OGGETTO: [ID: 9505] Procedura di Valutazione di Impatto Ambientale ai sensi dell'art.23 del D.lgs. 152/2006 relativa al progetto per la realizzazione di un hub energetico denominato "Hub Energetico Agnes Romagna 1 e 2" da realizzarsi sia a mare che a terra in comune di Ravenna. Potenza complessiva prodotta 700 MW. Progetto PNIEC.

Proponente: Agnes S.r.l.

Richiesta integrazioni ed Osservazioni della Regione Emilia-Romagna

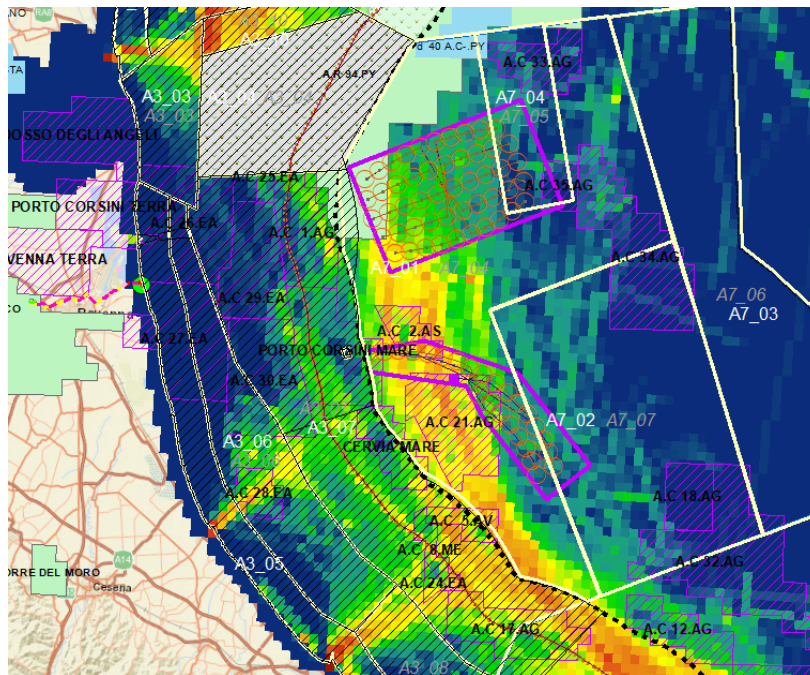
4. Si ritiene pertanto che il proponente debba declinare proposte ed azioni progettuali per minimizzare le interferenze tra il progetto proposto, comprensivo di aerogeneratori, cavidotti, stazioni elettriche e impianto fotovoltaico galleggiante, con gli attuali usi del mare nei tratti interessati, individuando nel caso gli opportuni ed adeguati interventi di mitigazione e compensazione, in accordo con le amministrazioni competenti e le categorie economiche del mare potenzialmente impattate, individuando le aree con limitazioni ad altri usi del mare.

Con riferimento al Piano dello spazio marittimo in fase di approvazione: le aree dove sono previsti gli aerogeneratori in gran parte ricadono nella sub-unità A7_01 (dove sono ammessi tutti gli usi), solo in parte nelle 2 subunità dove è prioritario lo sfruttamento delle sabbie relitte (rispettivamente denominate A7_04 e A7_02). Come evidenziato nell'immagine sottostante l'Area Romagna 1 (campo color viola a sud), è in parte

interessata da una elevata intensità di traffico marittimo (aree arancioni e gialle della mappa di Vessel traffic estratta dal sito EMODNET sea-use).

5. Rispetto a tali elementi appare necessario produrre alcuni approfondimenti:

- a. in accordo con le autorità marittime per valutare le soluzioni localizzative, progettuali e gestionali che minimizzino le interferenze con la navigazione, riducano gli areali con divieto di transito e garantiscano la sicurezza della navigazione, prevedendo nel caso opportune forme di compensazione.

- b. Rispetto all'interferenza con i depositi di sabbie relitte nella porzione est del campo Romagna 2 si ritiene che il proponente debba approfondire ulteriormente tali aspetti e proporre ottimizzazioni progettuali in quanto almeno due aerogeneratori risultano non compatibili con le future attività di dragaggio in ottica di ripascimento costiero.

- c. Si rileva inoltre che una porzione del campo Romagna 2 si sovrappone con gli areali pianificati per stoccare i materiali fini di dragaggio del porto di Ravenna, appare pertanto necessario un approfondimento in tal senso con le strutture competenti della Regione Emilia-Romagna e con l'Autorità portuale di Ravenna.

- d. Si rileva inoltre come in parte il progetto interessi areali dove sono presenti concessioni di coltivazioni idrocarburi vigenti, pertanto, appare necessario che il proponente chiarisca se l'ufficio UNMIG del MASE abbia già rilasciato il proprio nulla osta anche per la realizzazione delle opere (aerogeneratori, sottostazione elettrica offshore e impianto fotovoltaico galleggiante) oltreché per la realizzazione dell'elettrodotto di collegamento.
